DEMANDE D'EXAMEN AU CAS PAR CAS

PIÈCES COMPLÉMENTAIRES
RÉFÉRENCE 005298/KK P

**PROJET CENTRALE PHOTOVOLTAIQUE
MOINS DE 1 MW_c**

Demandeur : Altarea Energies Renouvelables
Terrains : VERTOUC – Parcelle 000 DR 527
Date : Février 2026

Annexe 5 : plan du projet

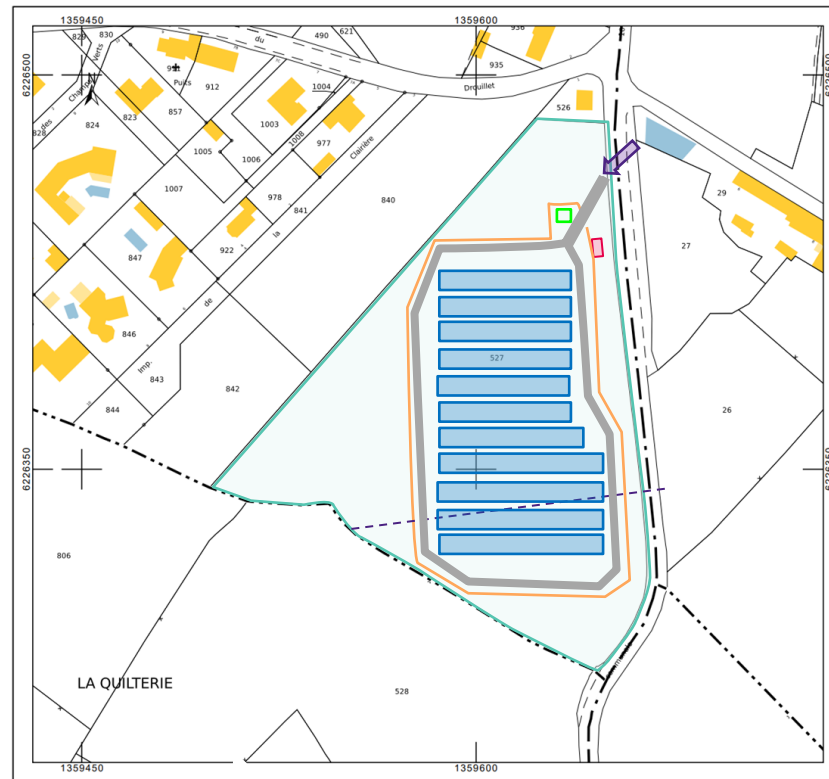
Le projet tiendra compte des servitudes et des distances de sécurité applicables à la ligne haute tension traversant la parcelle. Le porteur de projet s'engage à consulter le gestionnaire de réseau compétent avant toute intervention à proximité de la ligne et à appliquer l'ensemble de ses prérogatives en matière de sécurité et de maintenance.

Les pistes et la clôture prévues seront utilisées durant la phase de chantier pour l'approvisionnement du site et la sécurisation des accès.

La zone de piste sera privilégiée pour le stockage des matériels et équipements, tandis qu'une zone complémentaire, située au nord de la parcelle, sera dédiée à la base vie.

L'ensemble des zones temporairement mobilisées sera remis en état à l'issue des travaux.
